OGGETTO Presentazione osservazione.
Progetto: Svincolo di Pegli - Adeguamento viabilità di collegamento con la S.S. 1
Procedura: Valutazione Impatto Ambientale
Codice Procedura: 10417

Amministrazione/Ente/Società/Associazione **Ente del Terzo Settore CIRCOLO AMICI DELLA BICICLETTA APS (FIAB GENOVA)**

Procedura Valutazione Impatto Ambientale – Codice 10417
Osservazioni al Progetto Svincolo di Pegli
Adeguamento viabilità di collegamento con la S.S. 1

PROPOSTA DI MODIFICA PROGETTUALE PER L'INTRODUZIONE DEL TRACCIATO CICLABILE

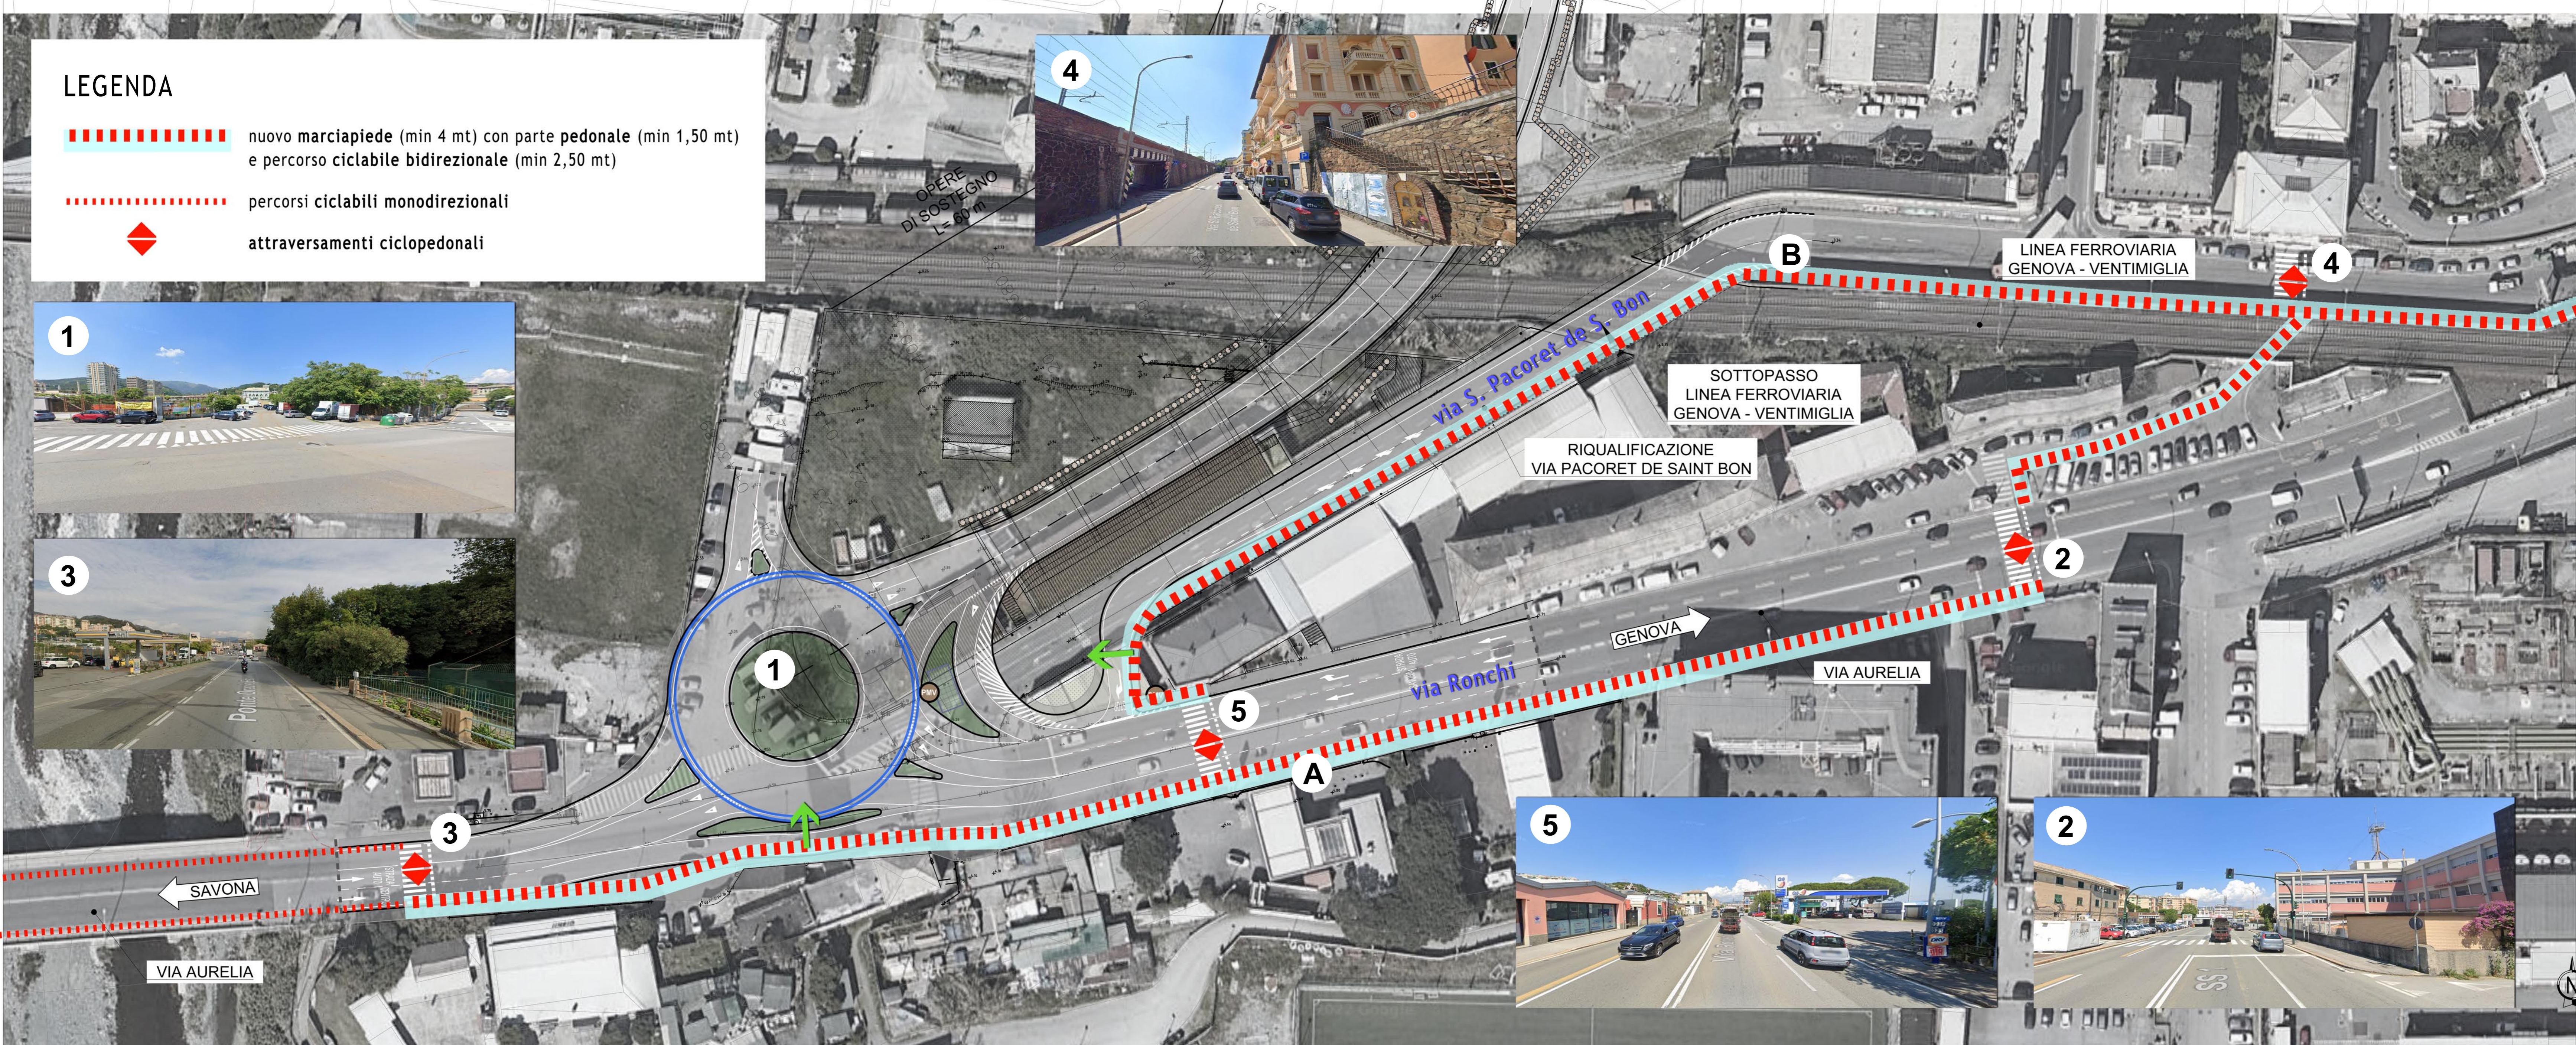
La soluzione proposta per assicurare la buona percorribilità ciclabile e minimizzare l'interferenza con il traffico veicolare nel tratto interessato dall'intervento di realizzazione della rotonda consiste in un tratto di **ciclabile bidirezionale in via Ronchi (A)**, realizzata su marciapiede lato mare che bypassa interamente il tratto interessato dalla rotonda (1), divide il marciapiede pedonale dalla corsia nel tratto di via Ronchi compreso tra l'attraversamento pedonale semaforizzato esistente (2) in corrispondenza della caserma dei V.V.F.F. a est e l'attraversamento previsto a progetto (3) in corrispondenza del distributore di carburante a ovest.

Questa soluzione comporterebbe una modifica al progetto dello snodo in particolare un contenuto spostamento verso nord della corsia veicolare che da ovest procede verso est lambendo la rotonda senza entrarvi, con l'ampliamento del marciapiede a mare per ospitare non solo il transito pedonale (1,5 mt) ma anche quello ciclabile in entrambe i sensi (2,5 mt).

La presente proposta include inoltre un'altra azione, complementare a quella sull'Aurelia, ovvero l'introduzione di una **ciclabile bidirezionale lungo via S. Pacoret de Saint Bon (B)**, realizzata sul marciapiede lato mare nel tratto compreso tra il nuovo attraversamento pedonale in corrispondenza del civ. 1 di via Pacoret (4) fino a quello previsto a progetto di fronte al civico 51 di via Ronchi (5), funzionale e necessaria alla connessione con il tessuto urbano, il centro abitato e i servizi di Multedo e utile a bypassare il sottopasso ferroviario di via Ronchi assai problematico per il transito ciclabile.

Questo comporterebbe un'ulteriore modesta modifica al progetto consistente nello spostamento ad ovest del raccordo di via Pacoret con via Ronchi e nell'ampliamento del marciapiede lato sud di via Pacoret.
